La Gronda di Genova

Quaderno degli attori

13 marzo 2009

SEGNALAZIONE DA VIA PIOMBELLI

Tracciato 1

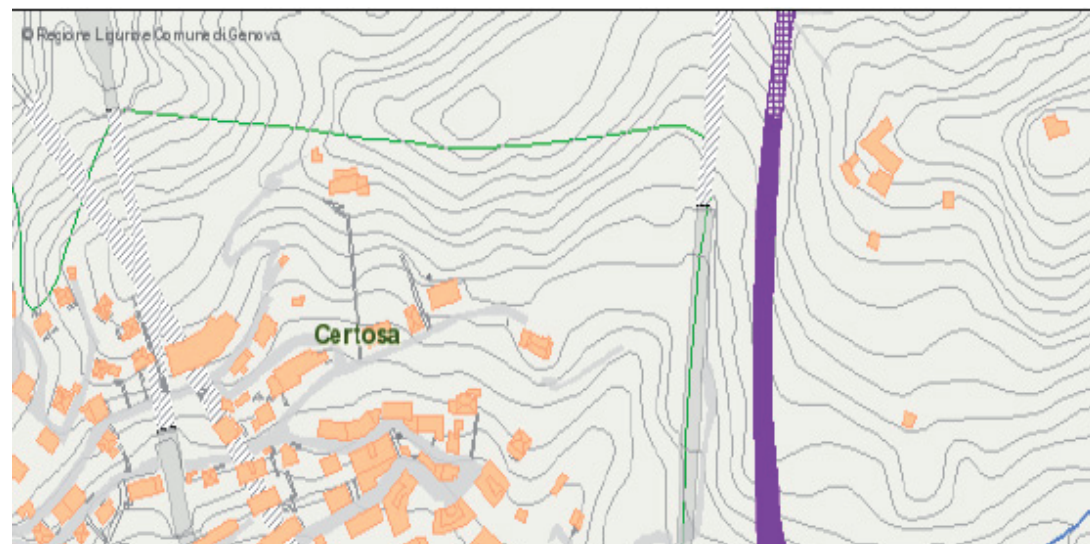
Le cinque diverse ipotesi di tracciato per la realizzazione della Gronda prevedono inoltre la costruzione di un viadotto a monte di Via Piombelli, e di un lungo tratto autostradale, con conseguenti ulteriori servitù, per la cui realizzazione serviranno anni, e con un impatto ambientale e di inquinamento (a tutti i livelli) che appare “devastante”. Sembra che solo il quinto tracciato, (da quanto emerge dalle mappe, prelevate dal sito ufficiale <http://urbancenter.comune.genova.it>), preveda il passaggio in galleria del tracciato, senza necessità di un altro viadotto a vista da affiancare all’attuale.

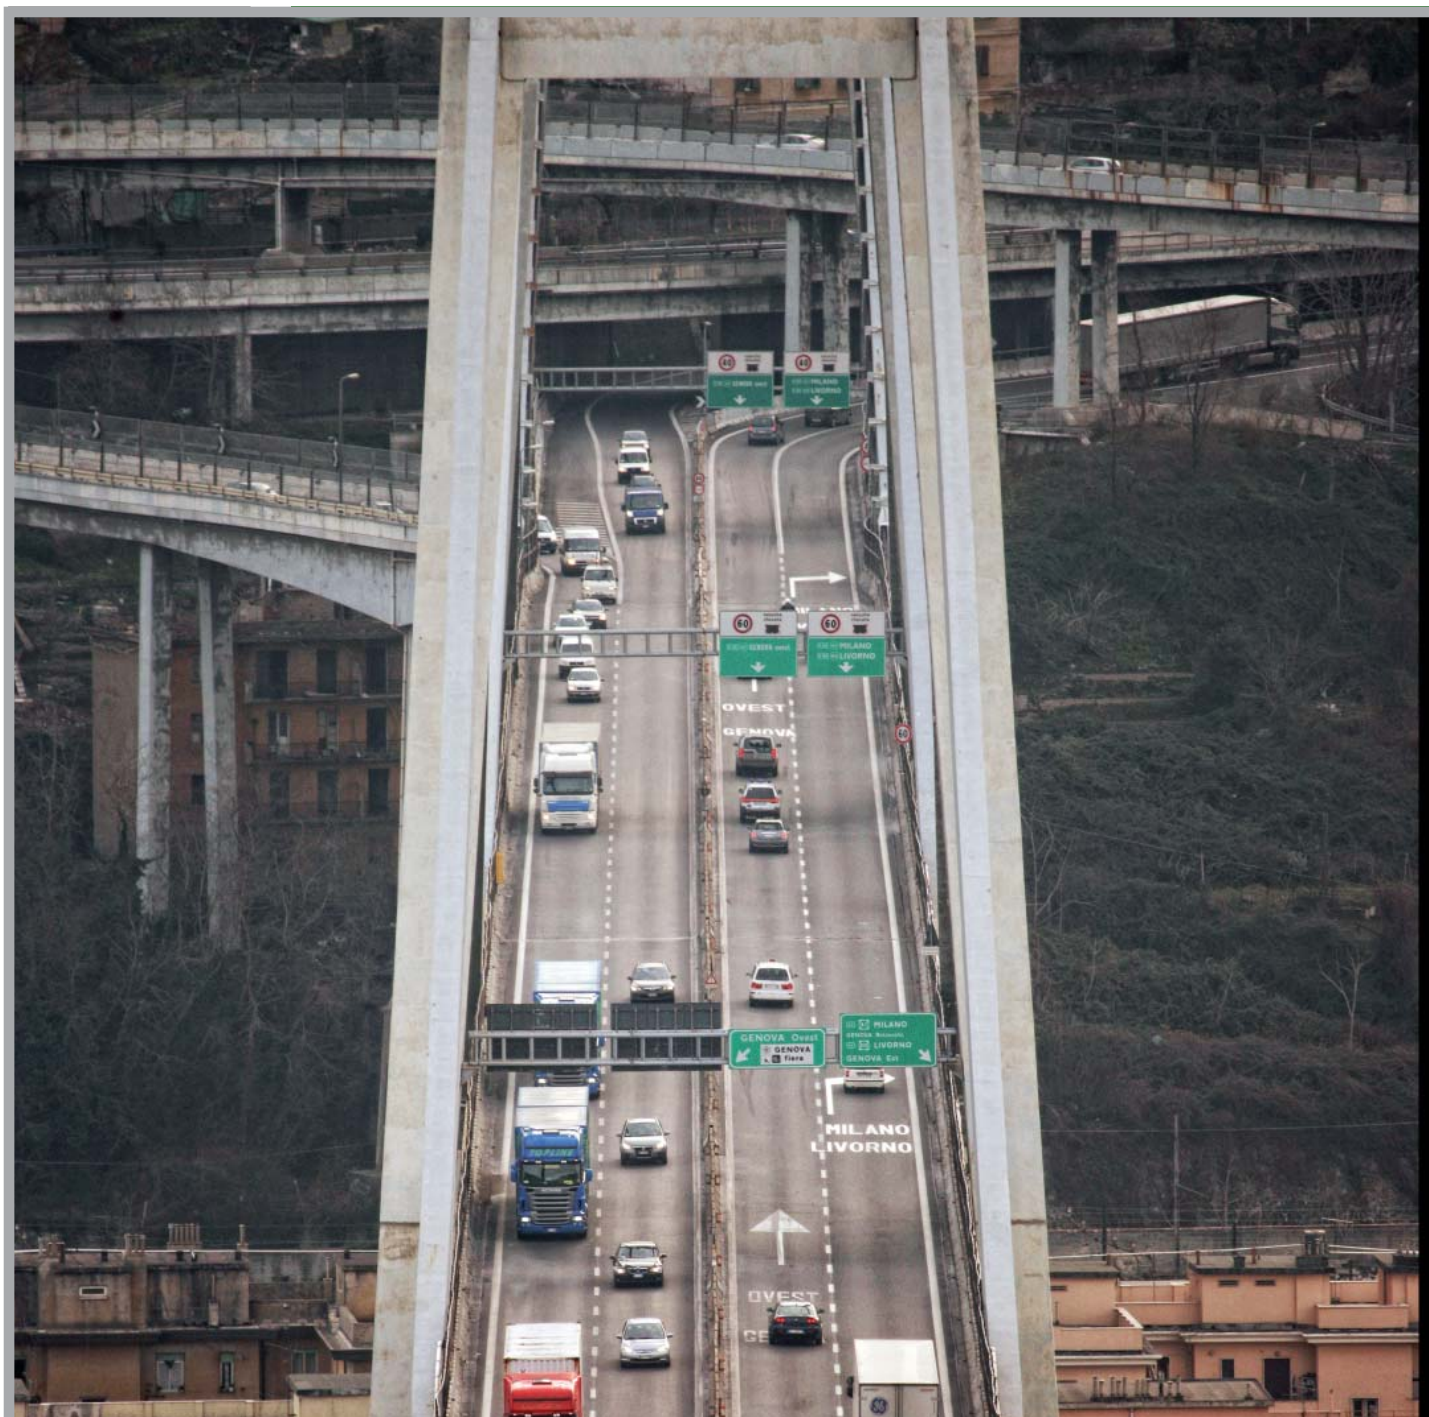
Da un' immagine di insieme dei tracciati sul territorio comunale, si nota che molti prevedono il passaggio in galleria dei percorsi autostradali. Solo le zone di Certosa e Rivarolo hanno il "privilegio" di avere la concentrazione di tutti i possibili tracciati, che si inseriscono in un contesto già interessato dalla presenza di altri viadotti, che continueranno ad esistere.

L' unica possibilità appena accettabile (considerata l' opposizione manifestata alla c.d. "opzione zero") è quella di prevedere **che tutte le parti della Gronda che attraversano Certosa e Rivarolo vengano spostate più a monte, in modo che siano tutte in galleria (come previsto nel tracciato 5?) ed evitino la costruzione di altri viadotti.**
